地下室负二层平面图

变更前

地下室负二层平面图 变更后

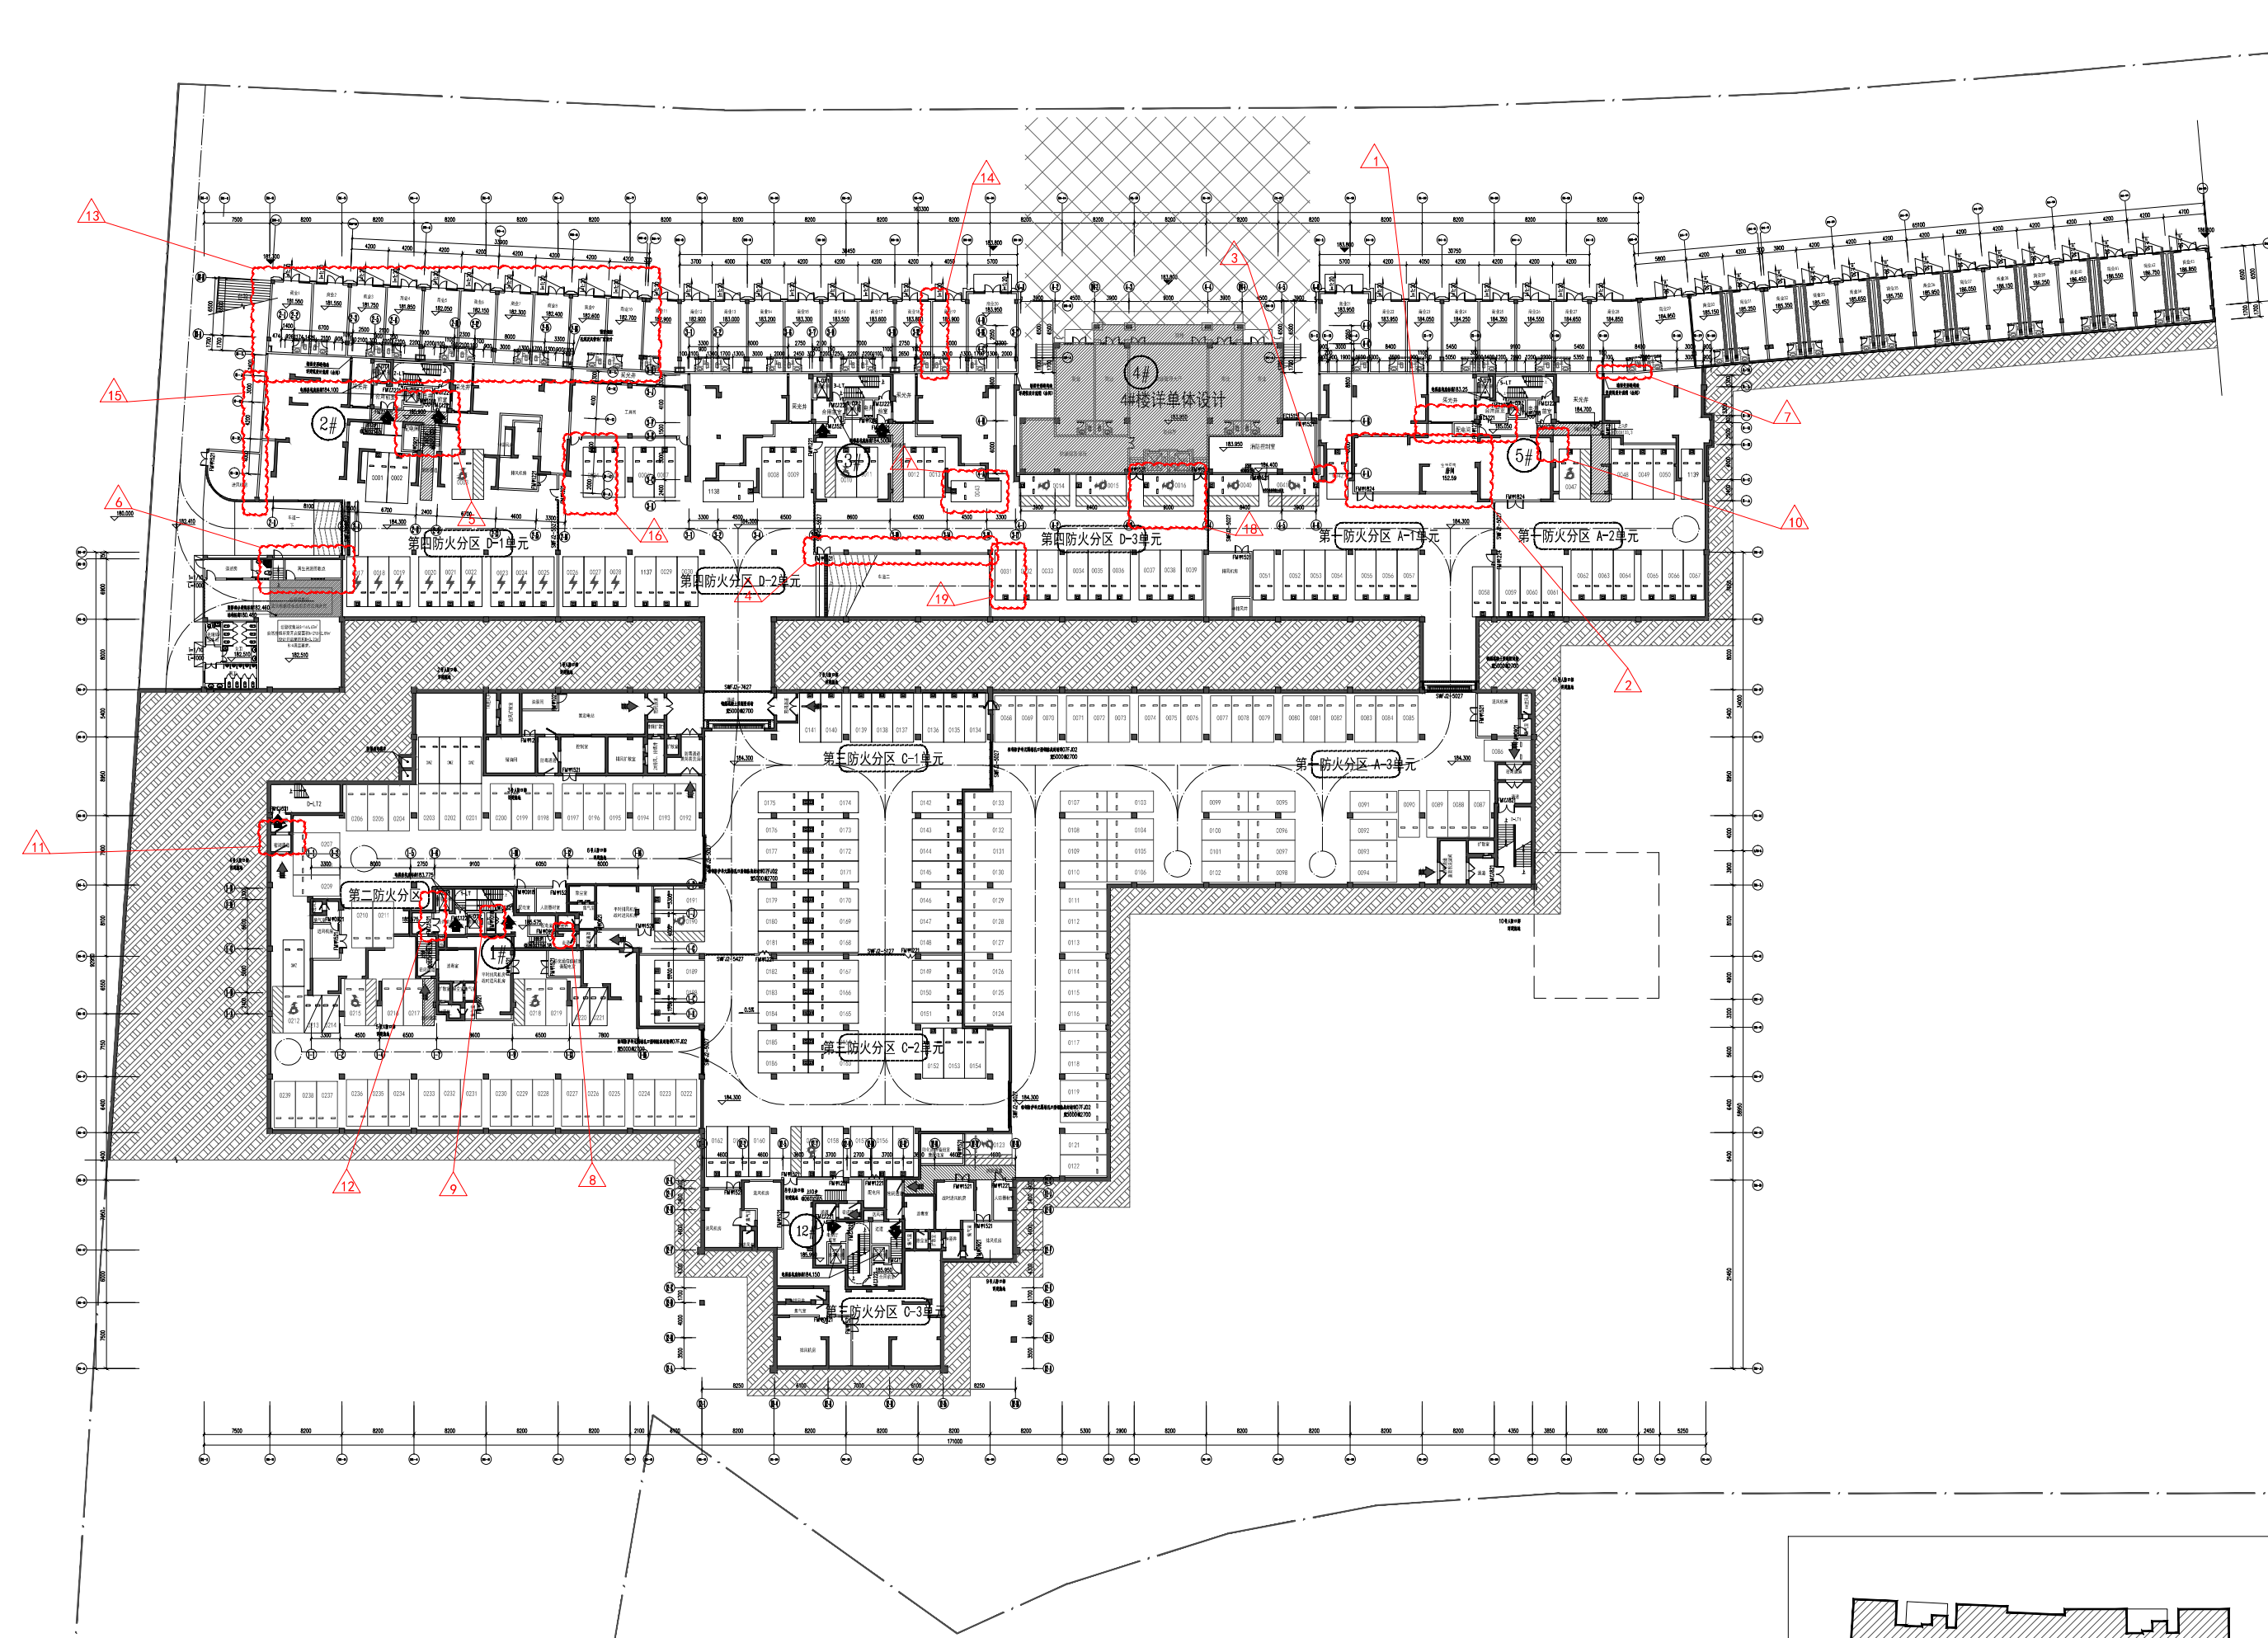
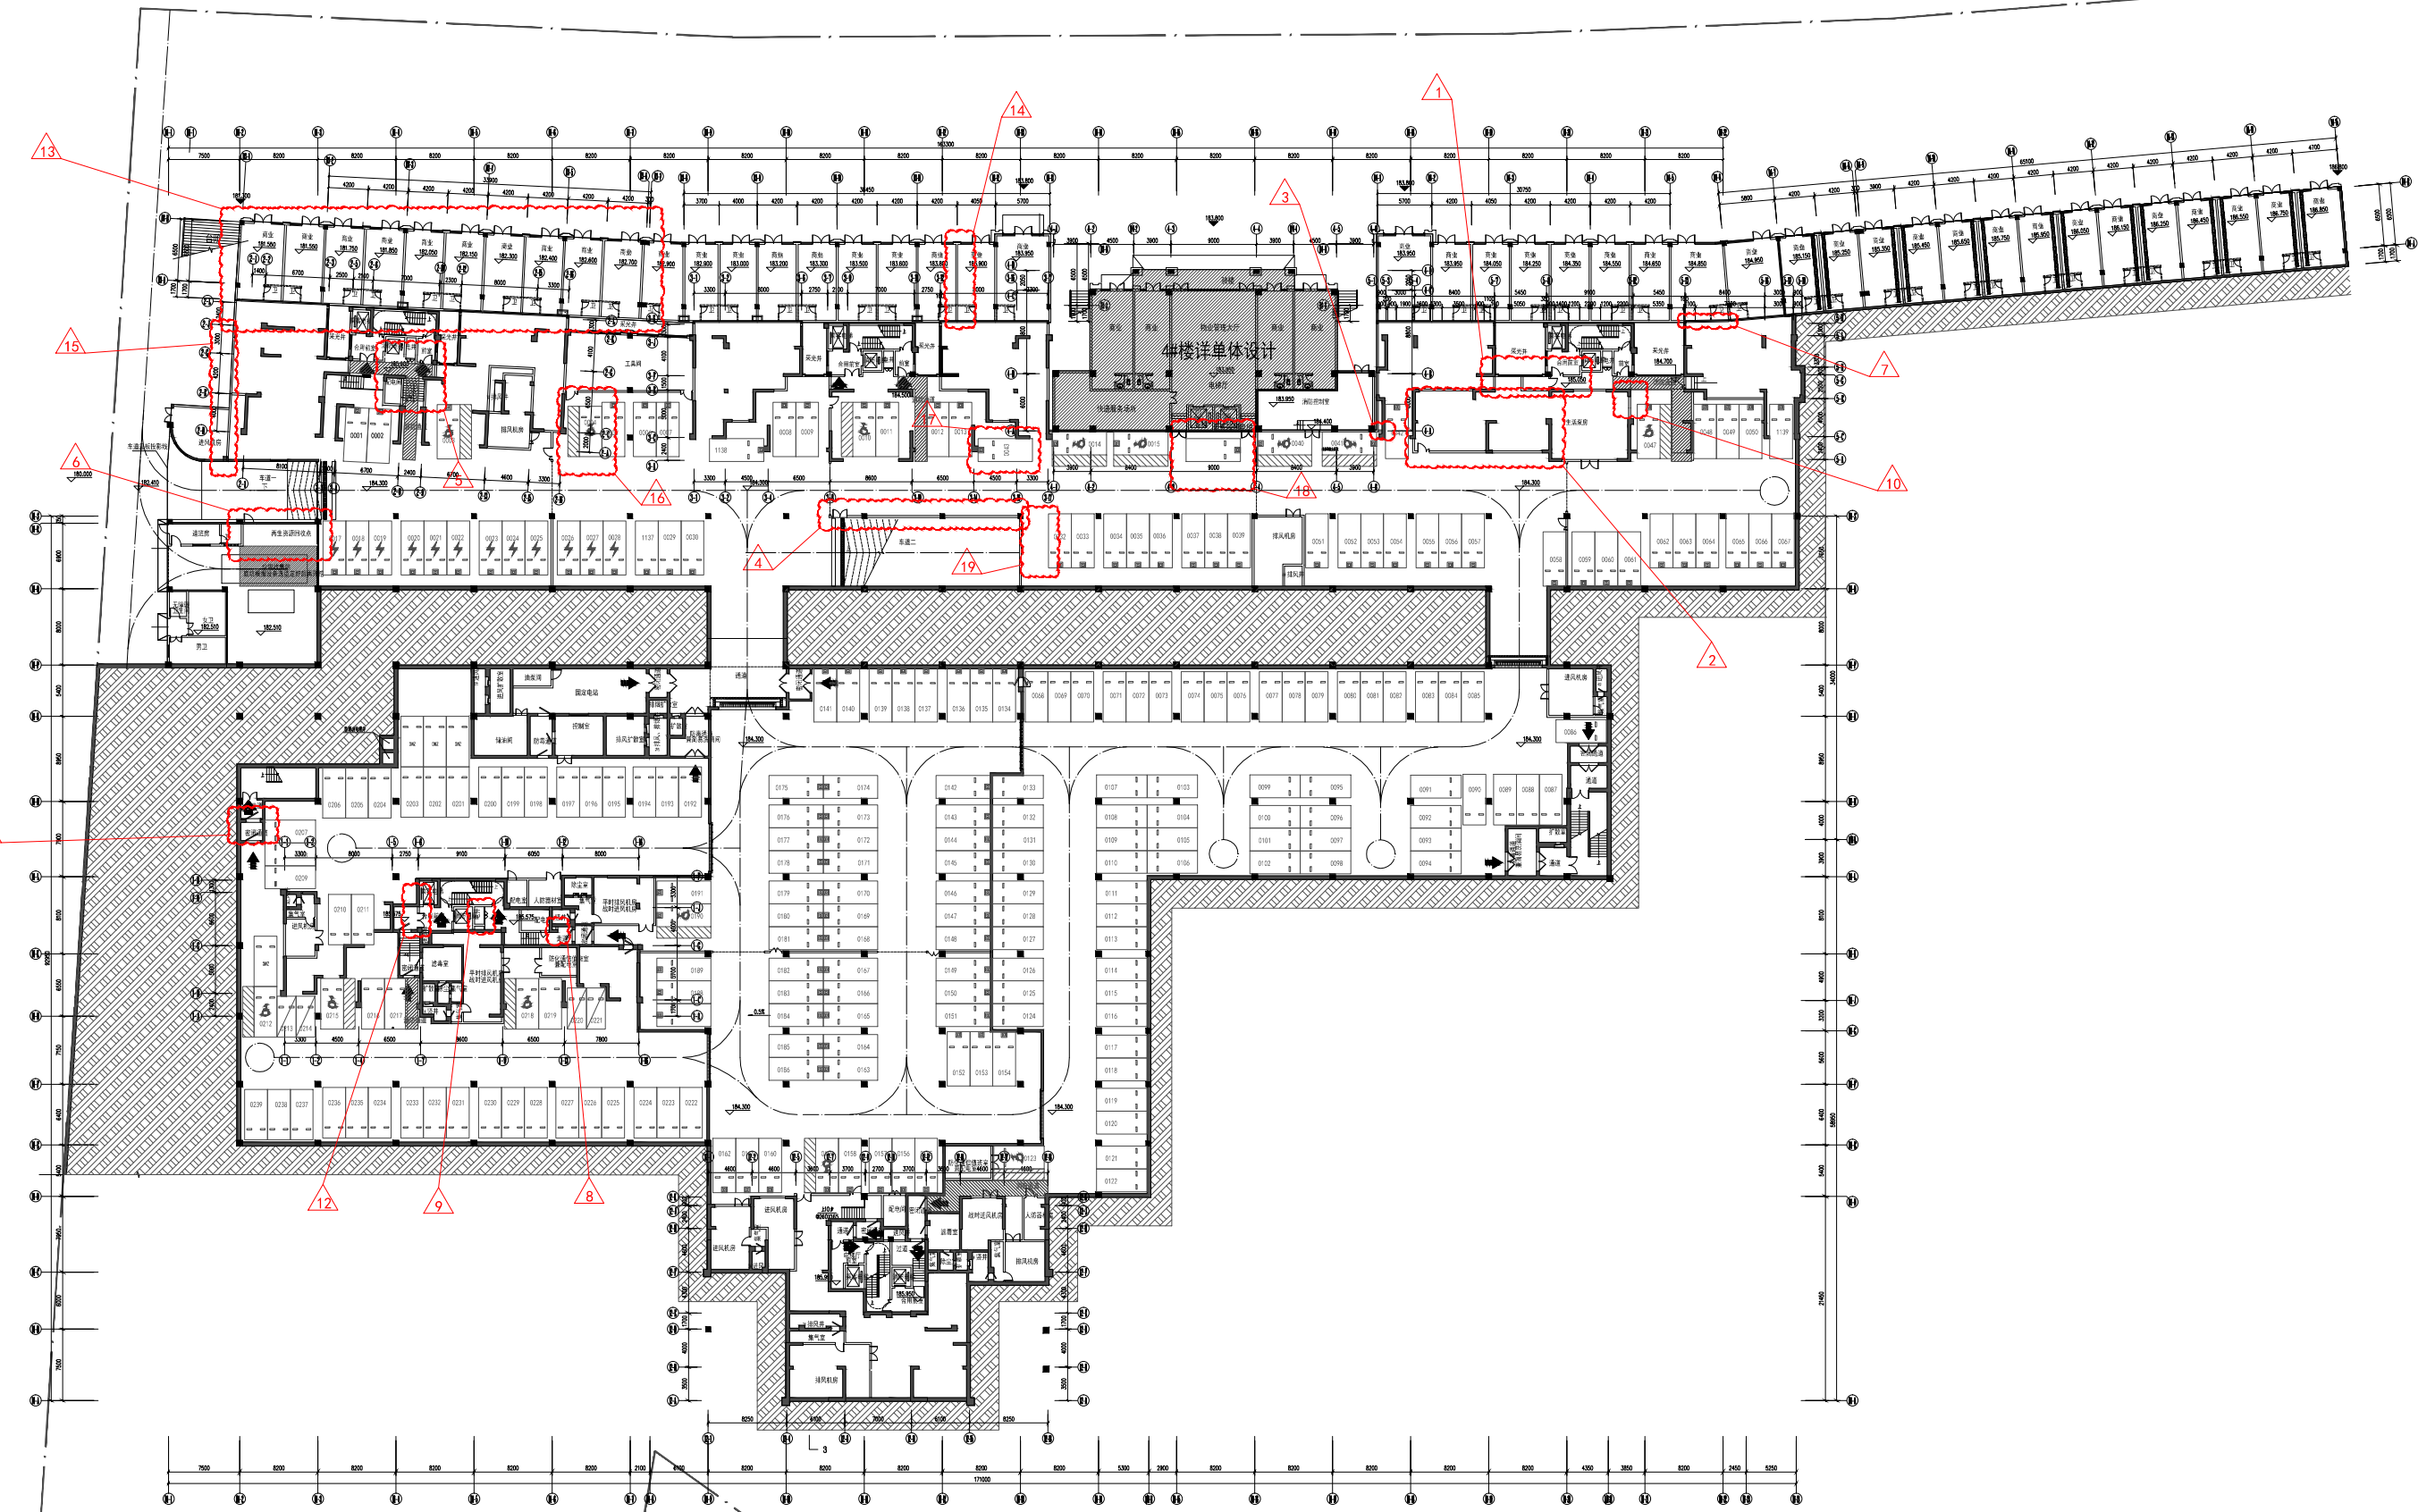
- 变更内容:
- 1:5-8轴交5-G~5-E轴, 新增墙体及开门。
5-8轴交5-G~5-E轴区域地坪标高升0.75m, 台阶取消;
5-8~5-7轴交5-G~5-E轴, 增设墙体及开门, 形成开间;
5-7轴交5-G~5-E轴, 新砌墙体。
 - 2:5-4~5-7轴交5-E轴墙体往5-M轴方向位移1.00m;
5-8轴交5-E轴墙体取消;
5-7轴交5-E轴, 电井取消, 与生活泵房合并为同一功能间;
5-4~5-8轴交5-A轴设墙体与开门, 形成的功能间与生活泵房合并;
5-4~5-8轴交5-A轴, 0043至0046号车位(共4个车位)取消。

- 3:4-6轴交4-A轴, 伸缩缝墙面封堵。
 - 4:3-8~3-16轴交D1-S~D1-Q轴坡道墙体往D1-S轴方向位移0.1m。
 - 5:2-10轴交2-G轴处消防通道增设墙体形成围堵;
2-8轴交2-G~2-E轴墙体向2-J轴方向位移0.20m;
2-6~2-10轴交2-J轴电井往2-G轴方向增大0.40m。

- 6:D1-R轴交D1-2~D1-3轴, 再生资源回收点墙体及台阶未砌, 开门相应取消。
 - 7:D4-5~D4-6轴交5-M轴商业与地下室分隔墙外形改变。
 - 8:1-12轴交1-J轴配电室旁剪力墙增设墙体, 形成封闭空间。
 - 9:1-10轴交1-J轴楼梯旁电井内双墙改为单墙, 墙厚由0.1m改为0.20m。

- 10:5-12轴交5-E轴墙体取消开门。
 - 11:D1-M轴交D1-2轴密闭通道墙体增厚0.10m。
 - 12:1-6轴交1-M轴密闭通道墙体往1-16轴方向位移0.20m。
 - 13:D3-1~D3-7轴交D3-B轴商业分隔墙调整, 商业8、9、11开间大小改变, 其余商业分隔墙相应往D3-1轴平移, 商业外围增大0.10m, 商业面积(计容面积)增大0.83m²。

- 14:D3-11轴~D3-12轴交D3-B轴商业分隔墙调整, 商业18、19开间大小改变。
 - 15:2-L~2-B轴交D3-1轴墙体调整, 地下室外围改变, 不计容面积增加0.334。
 - 16:2-16交2-C轴处普通车位改为无障碍车位。
 - 17:3-2交3-A轴处增设1个普通车位。
 - 18:2-16交2-C轴处无障碍车位改为普通车位。

- 19:D1-13轴交D1-S轴处取消1个普通车位。
 - 20:地下室负一层、负二层停车位调整后共1278个(含150个社会停车位), 其中机械车位462个折后924个, 机动车位355个, 微型车位12个折后8个; 本次停车位调整共核增9个。
